協議会での主要な意見

意見への対応・ゾーニング・動線計画

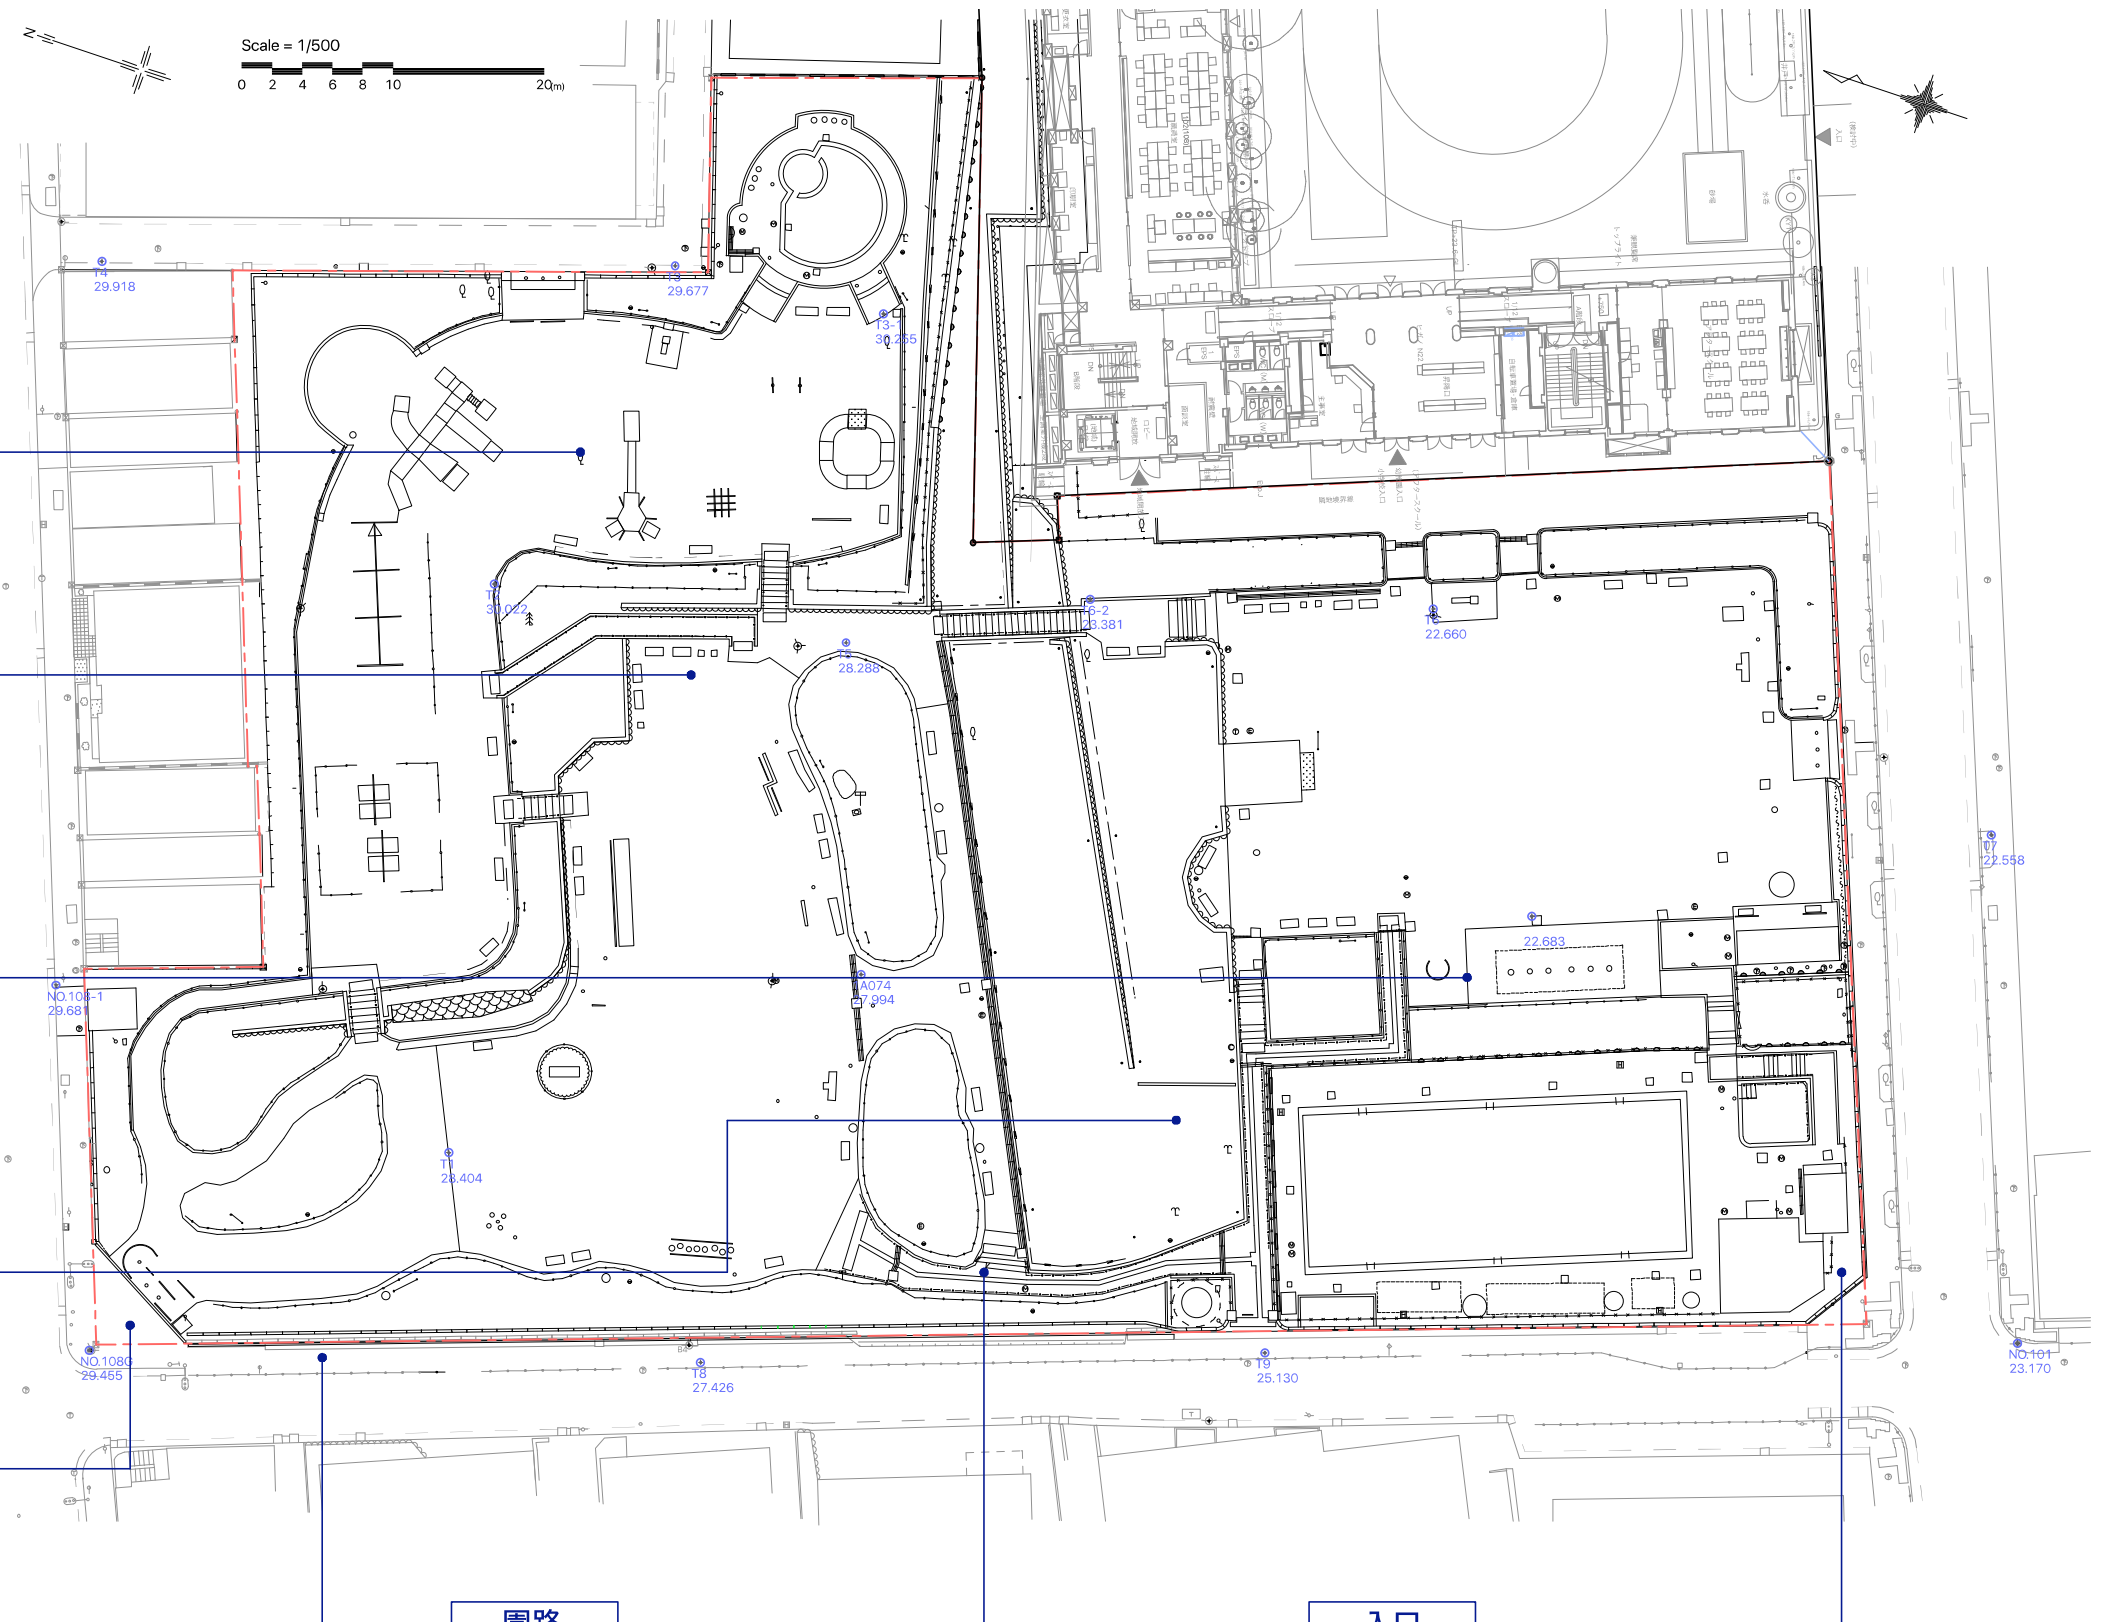
- ・震災復興事業としての上六公園や、東郷邸などの歴史性
- ・多様な世代の利用者
- ・豊かに育った緑は、今のイメージを壊さないで欲しい
- ・子供たちの安全のために死角のない見守りやすい公園に

- ・幼児と児童の動くスピードが違いため、乳幼児ゾーンと児童ゾーンに棲み分けていると安心

- ・保育園では遊具広場がいっぱいの時、中断の広場でかけっこ・鬼ごっこをしている
- ・春にはお花見の場となる
- ・広々とした公園の方が使い勝手が良い

- ・広場はラジオ体操、催し物、ボール遊びのため、広い方が良い
- ・周辺道路からの見通しが良くない
- ・学校との関係：大階段下に学校開放入口の開口が必要

- ・斜面は立ち入りできないつくりではなく、これまで通りに

- ・入口がせせこましい

- ・現在の歩道は狭く、飽和状態にある
- ・公園の広場利用と、通学・通勤などの動線が交錯しないように
- ・東郷坂の歩道が狭くて歩きづらい

- ・バギーやベビーカーを押して歩くこともあるためスロープが必要
- ・園路、階段が急で狭い
- ・公園を散策する主園路がない

- ・東郷坂下の交差点は、見通しも悪く、公園入口がない

- ・現在の地割りや地形を継承
- ・子供から大人まで楽しめる公園づくり
(遊び場の継承、快適な休憩空間・散策路づくりなど)
- ・大径木については、やむを得ないものを除き保存に努め、美しい景観づくりを行う

- ・遊具広場の機能を継承
- ・乳幼児ゾーンと児童ゾーンに分ける

- ・植栽島などを取り除き、広々としたつくり
- ・お花見、遊び場などの多目的な広場に

- ・学校と一体の広場利用
- ・プール跡地を利用し、余裕ある大きさの広場に
- ・外周からの見通しを確保
- ・学校との関係：開口を追加
- ・東郷坂途中の入口から下段広場にアクセスできるようにスロープを設ける

- ・地形はこれまで通りに

- ・利用者がアクセスしやすい公園角に、ゆとりある入口広場を

- ・東郷坂の歩行者動線を公園内に引き込む

- ・園路、階段の幅を広げ、勾配も緩やかに
- ・散策用の主園路をつくる

- ・広場の拡張
- ・ウッドデッキによる居場所創出と見通しの確保
- ・バリアフリー動線の確保

- ・利用者がアクセスしやすい公園角に、ゆとりある入口広場を
